Gleitschirm

Bei Bremsgriffen des Typs PARATECH «Evolution» wie im Bild 1,

Bild 2

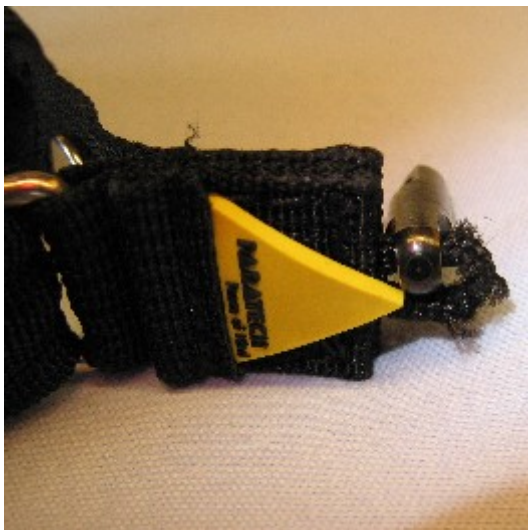
die nach dem 1. Mai 2007 ausgeliefert worden sind, gibt es einen Produktionsfehler des Wirbels: Die beiden Bohrungen sind bei diesem Wirbel schlecht ausgerundet und entgratet. Die schwarze Befestigungsschnur zum Griff und die farbige Hauptbremsleine können im Bereich des Wirbelloches verletzt und stark geschwächt werden, was zum Versagen der Verbindung Bremsgriff-Hauptbremsleine führen kann. Zu erkennen ist dies im Ansatz bereits nach geringem Gebrauch durch teilweises Ausfransen der Leinenstücke im Bereich der Wirbellöcher, so wie im Bild 2 und 3.

Die Bremsgriffe sind vor dem nächsten Flug auf eventuelle Beschädigungen, wie oben beschrieben zu untersuchen:

1. Sollte eine erkennbare Verletzung der Leinen vorliegen, sind die Griffe vor dem nächsten Flug auszutauschen.
2. Sollte noch keine sichtbare Beschädigung vorliegen, die Bremsgriffe respektive der Gleitschirm aber nach dem 1. Mai 2007 bezogen worden sein, können diese bis zum Erhalt der Austauschgriffe weiter benutzt werden, müssen aber vor jedem Flug kontrolliert werden.
